Konstr.	Ritad	HG	Godk.	Smst nr.	Ers.	Tolerans där ej annat angivits: ISO 2768 m	 Ändr. B
	Dat.		Skala	1:10	Atlantic H20C Art.nr: XAHX20C

intra
SCANDINAVIAN DESIGN

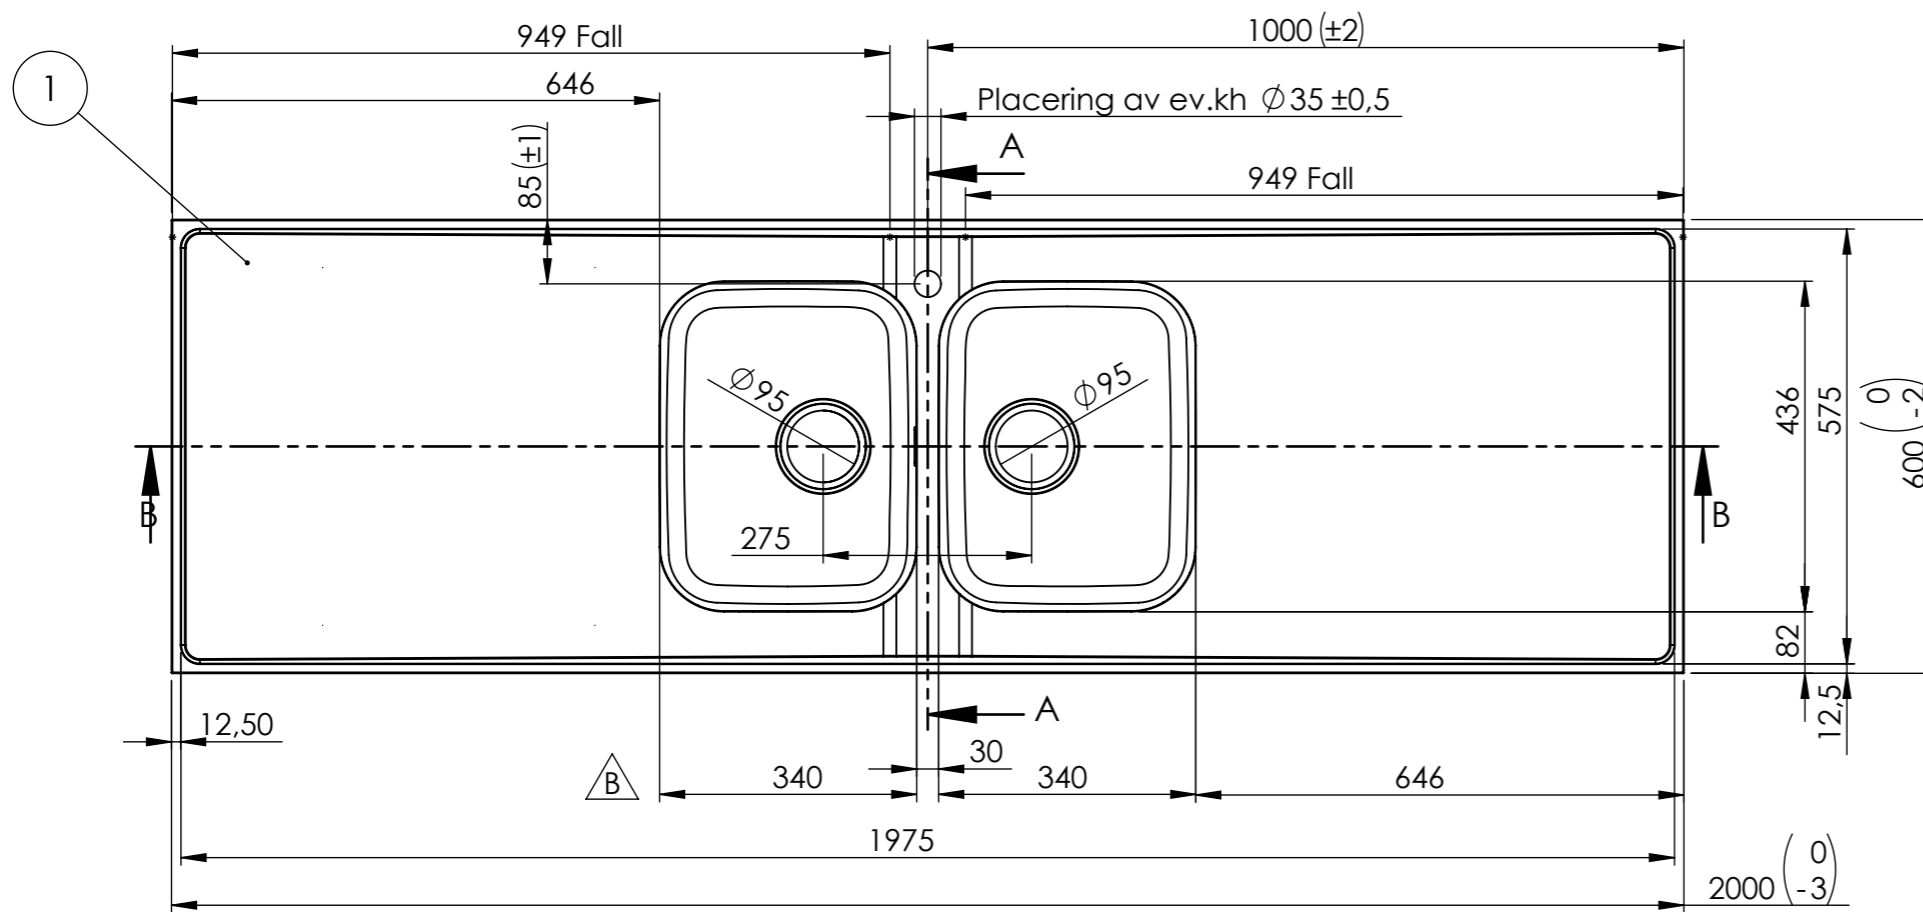
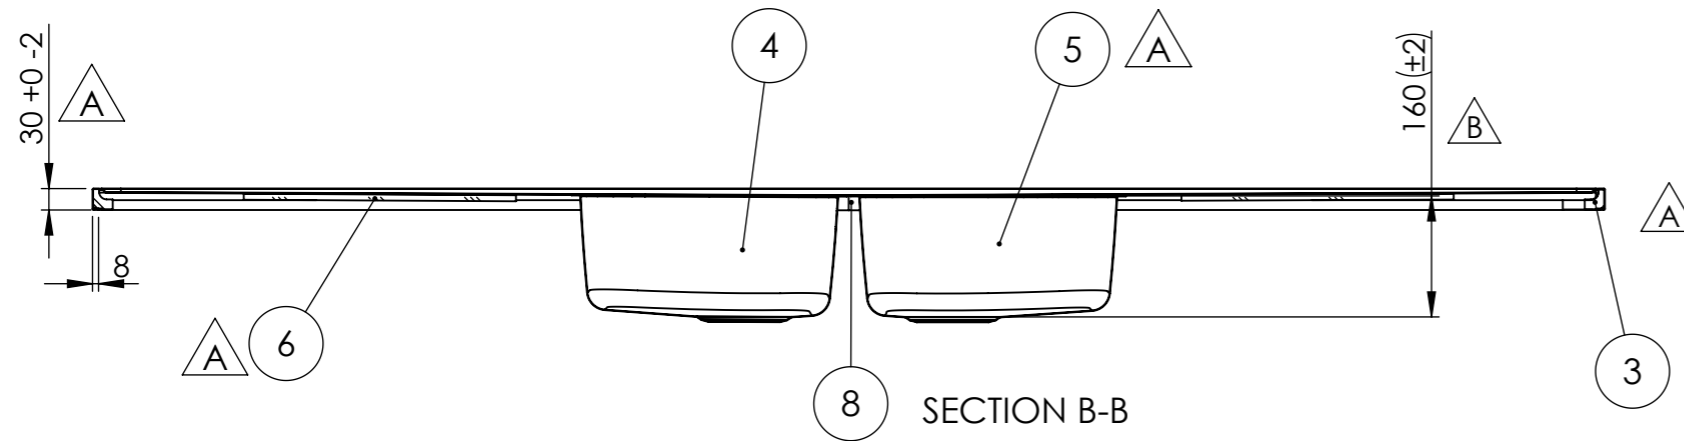
REV.	ANT.	ÄNDRING	DATUM	GODK.
A	6	Windexplatta ersatt med MDF. Kantklipp, ram och gavel ändrade för att vulsten inte ska överstiga 30mm. Omvik långsida var 9mm. Avlopp 51 ersätts av avl 97. Låda 34 stabiliserad med bombering R700.	2013-05-16	MR
B		Ny dimension 339 -> 340, rektangulärt bräddavlopp infört, ny tolerans (± 2).	2022-09-14	LC
